# Esploso ricambi illustrato - Aggiornamento IPL

**T540XP II**

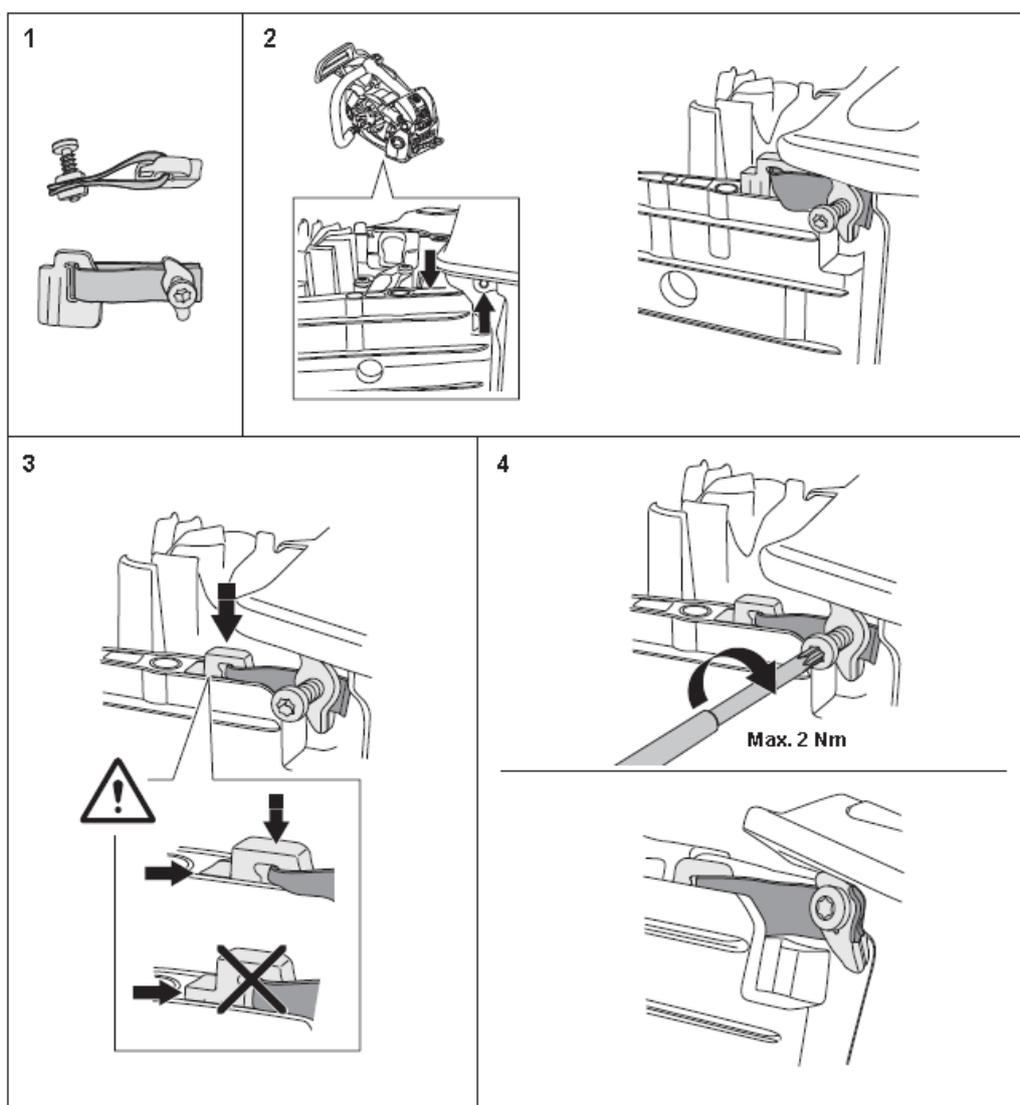
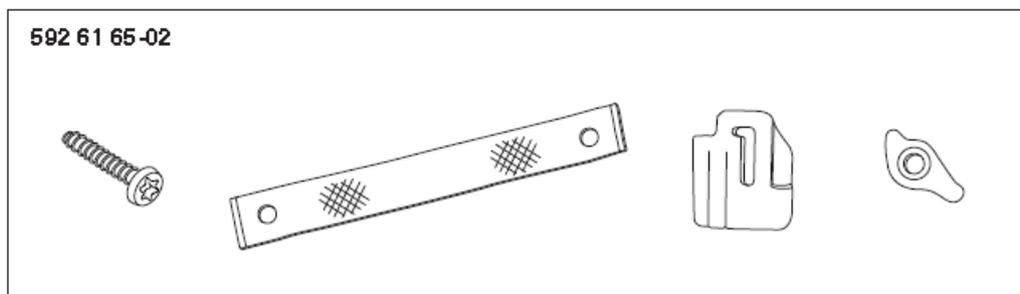
1. È stato aggiunto un limitatore di flessione, kit 592 61 65-02 tra il serbatoio del carburante e il coperchio del cilindro.  
Contenuto del kit: Istruzioni e limitatore complessivo 592 61 65
2. Nuovo kit 586 34 14-02 per carburatore con istruzioni per testata aria (AH).

Questa modifica **non** è completamente intercambiabile. Dal serbatoio del carburante 522 59 02-0 **5** completamente intercambiabile, per i serbatoi del carburante più vecchi il foro per la vite è troppo stretto.
